廃炉発官 30 第 228 号
平成 30 年 11 月 9 日

福島第一原子力発電所 特定原子力施設に係る実施計画 変更認可申請書の
一部補正について

- 「福島第一原子力発電所 特定原子力施設に係る実施計画」
油処理装置に関する審査の進捗を踏まえ、下記の通り補正を行う。
併せて、原規規発第 1804198 号、原規規発第 1806212 号及び原規規発第 1809112 号にて認可された実施計画の反映を行う。

図-2 系統構成図
(3/3)

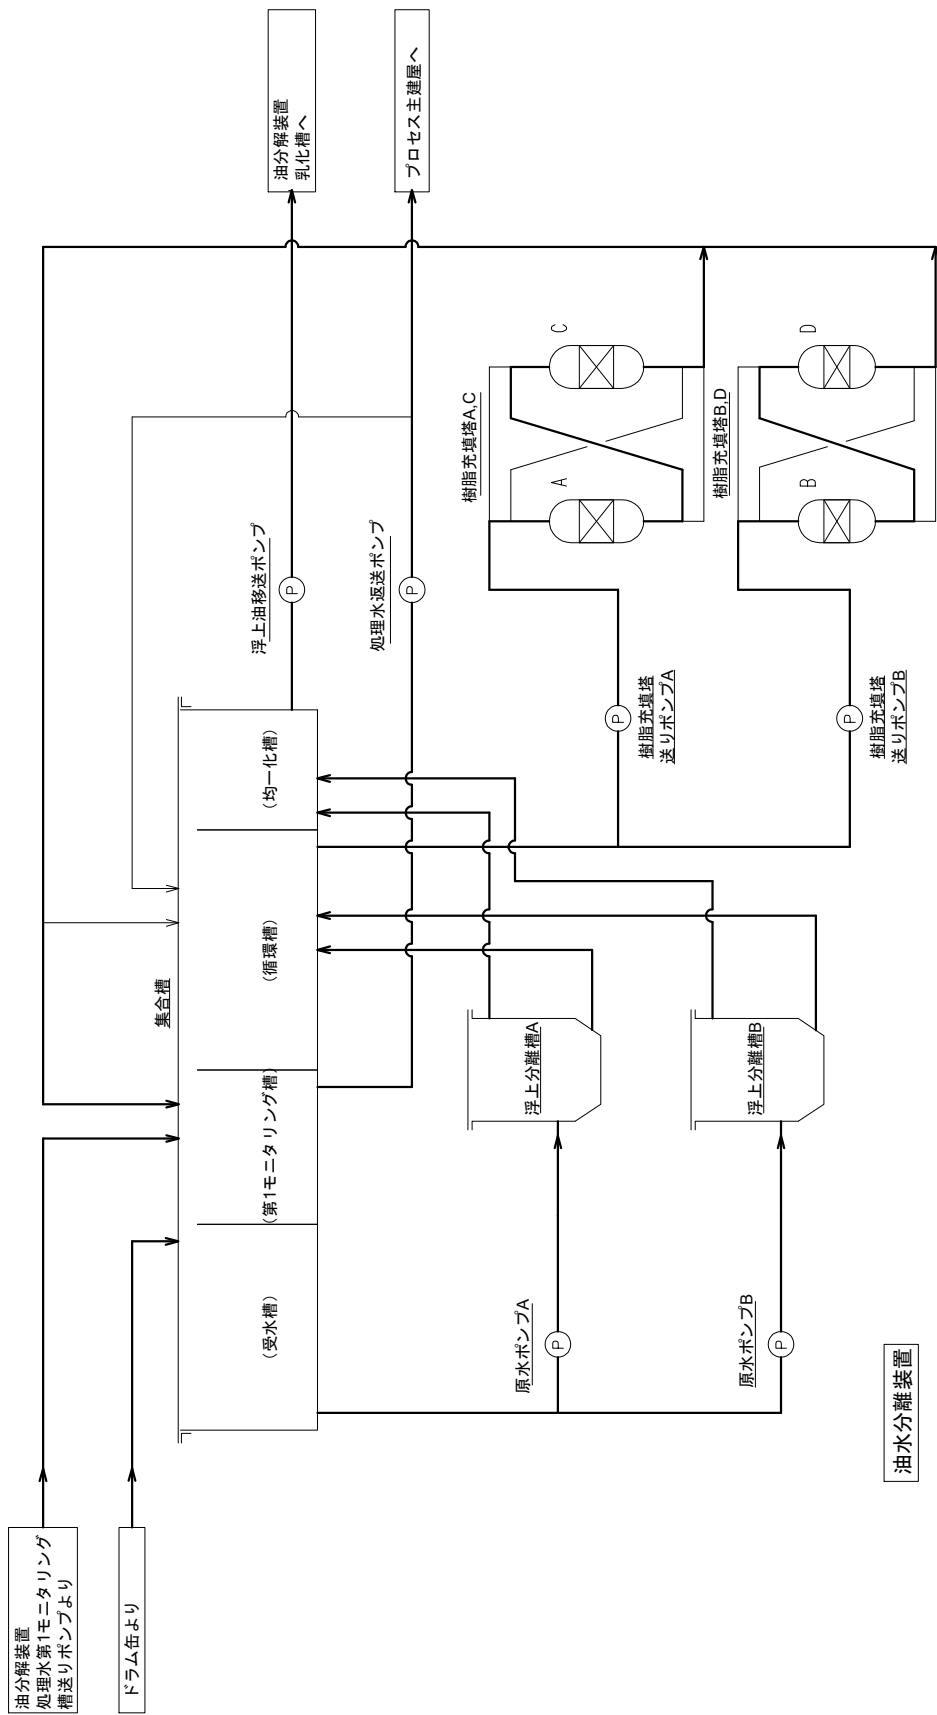
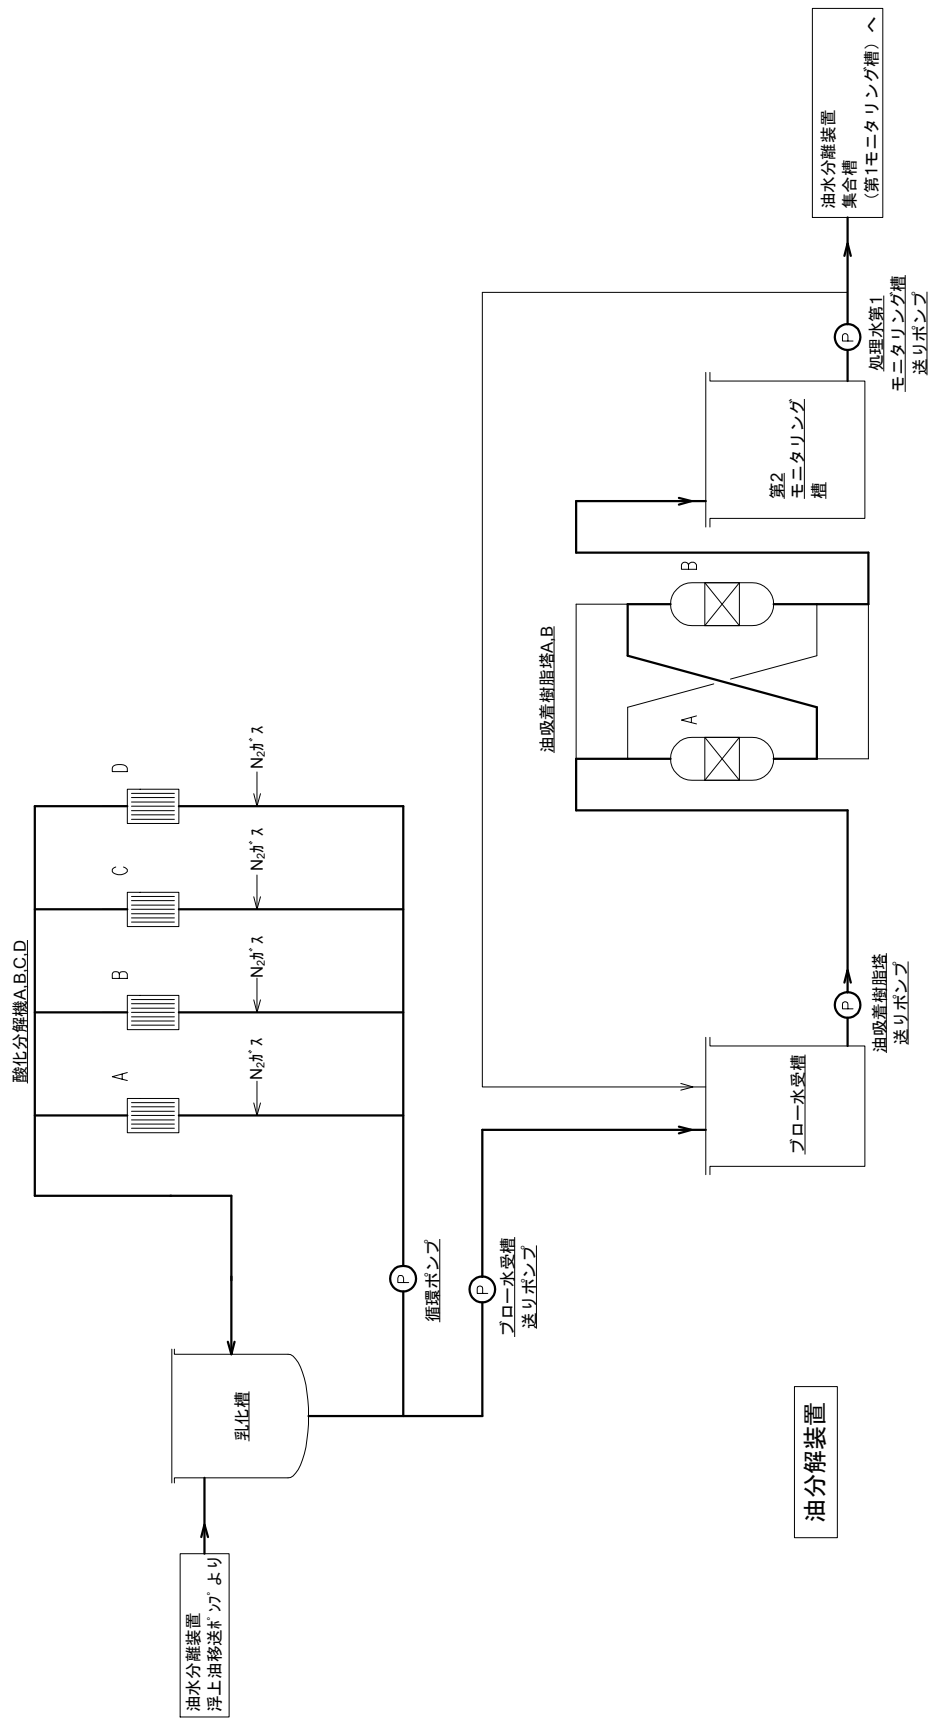
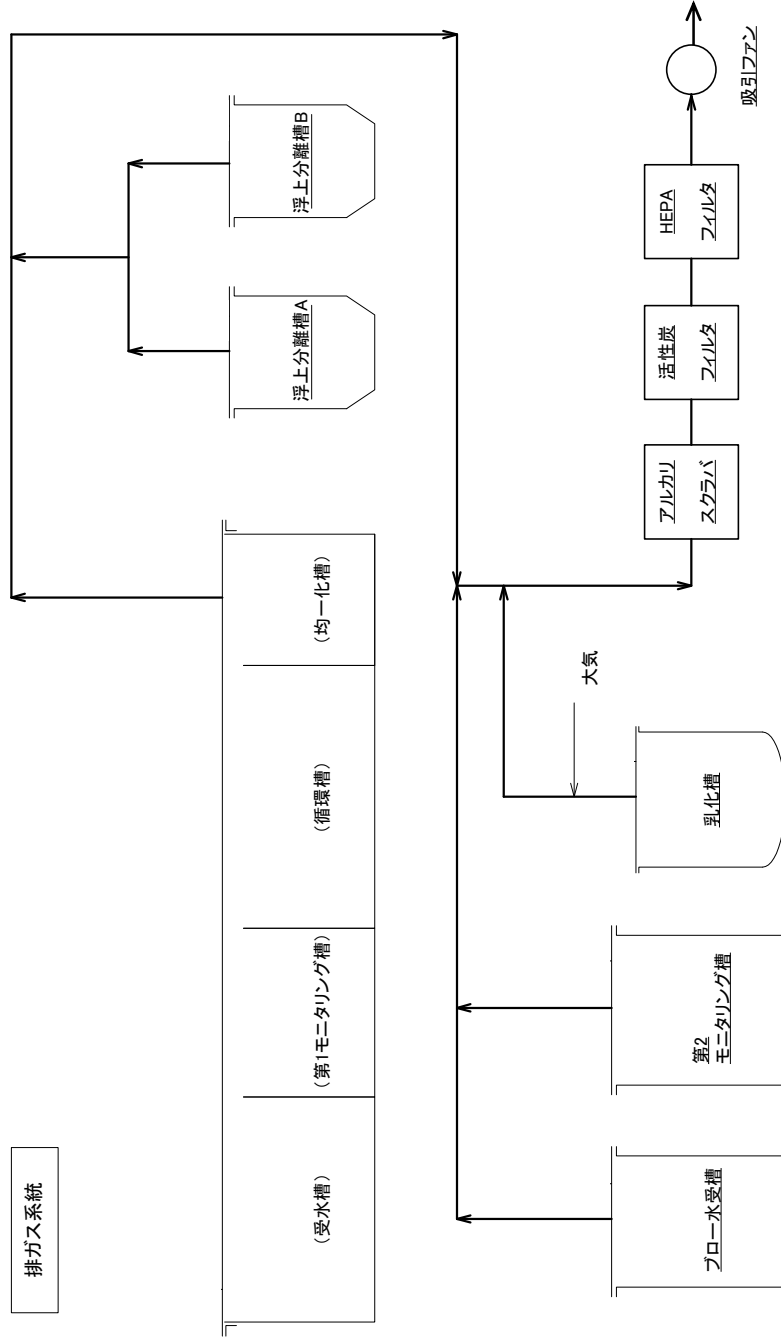
- ・排ガス系統に関する記載の追加

※排ガス系統：各槽からの排気ライン
及び希釈ライン

図 2. 2. 2-2 敷地境界線上の最大実効線量評価地点

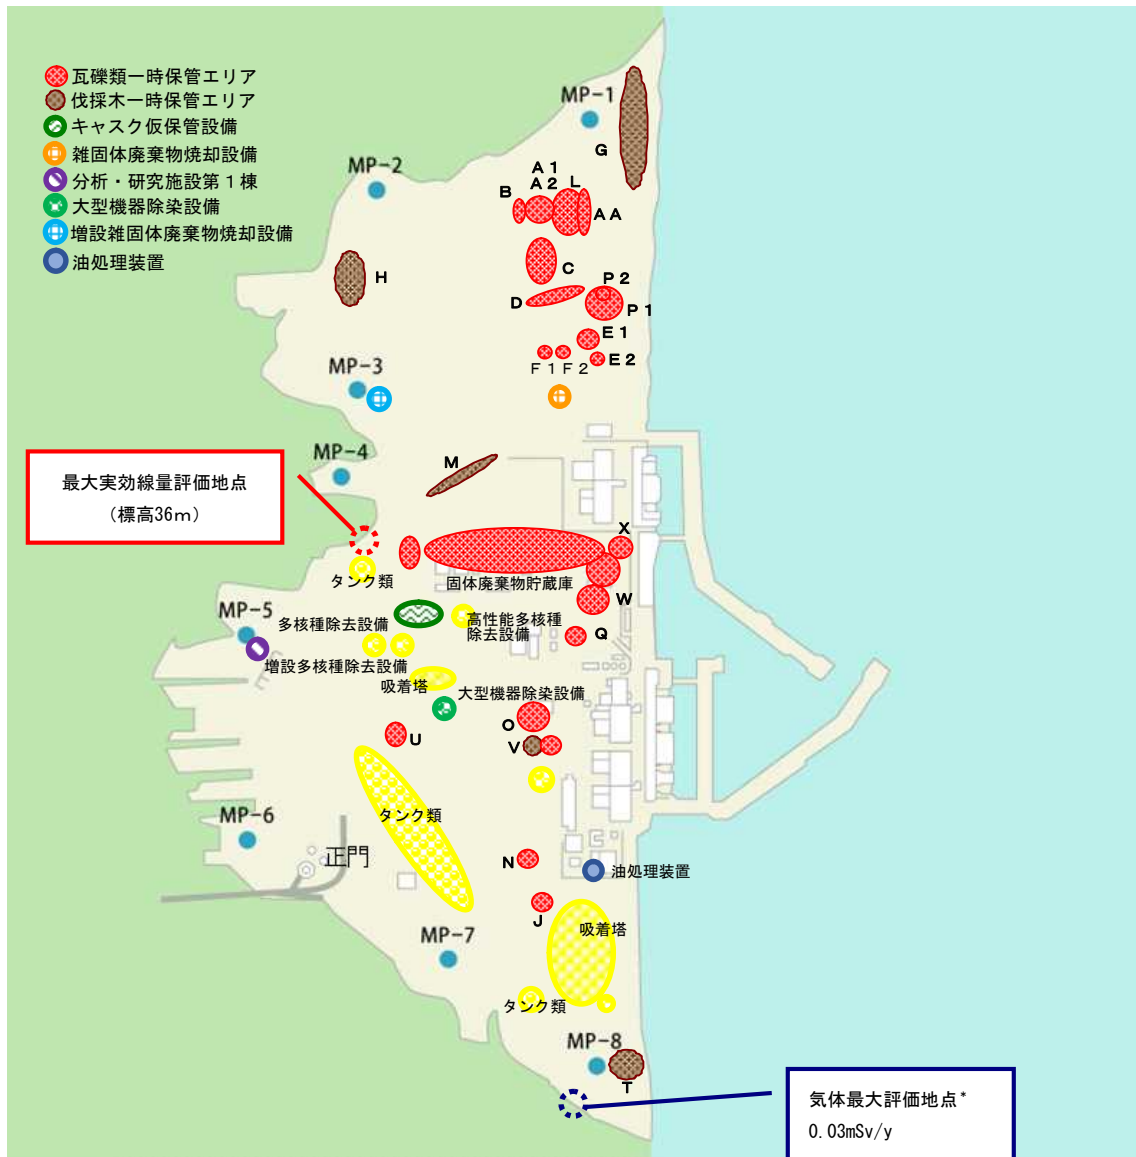
変更前	変更後	変更理由
<p>図 2. 2. 2-2 敷地境界線上の最大実効線量評価地点</p>	<p>図 2. 2. 2-2 敷地境界線上の最大実効線量評価地点</p>	<p>油処理装置の設置による変更</p>
<p>(中略)</p>	<p>(中略)</p>
